福島第一原子力発電所 2号機 燃料デブリ冷却状況の確認試験について（追加説明）

2019/01/31

2018年12月27日廃炉・汚染水対策チーム会合／事務局会議（第61回）

7時間の燃料デブリ冷却停止による影響について、評価結果を報告すること。

注水停止時の温度推移

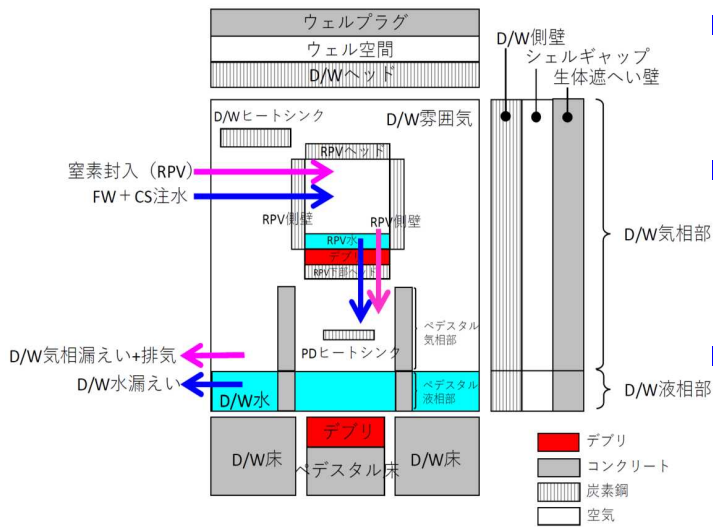
- ・ 燃料デブリの中心温度や表面温度がどの程度上昇するのか
- ・ 燃料デブリ温度上昇に伴うセシウムやルテニウム、ストロンチウム等核種発生 of 想定
- ・ 冷却再開時に燃料デブリへ与えるヒートショックの影響
- ・ 冷却再開時の水蒸気発生による原子炉格納容器内の内圧変化

- 燃料デブリやRPV下部ヘッ드의領域を分けるなど、より詳細な評価モデルで、注水停止したときの燃料デブリの温度上昇の評価を実施。
- 評価条件による不確かさはあるものの、7時間の注水停止で、RPVの燃料デブリは6～7℃程度、PCVの燃料デブリは1℃程度の温度上昇。

注水停止7時間 間の温度上昇
RPVデブリ表面温度	約7℃
RPVデブリ中心温度	約6℃
PCVデブリ表面温度	約1℃
PCVデブリ内温度 (ペDESTAL床側)	約1℃
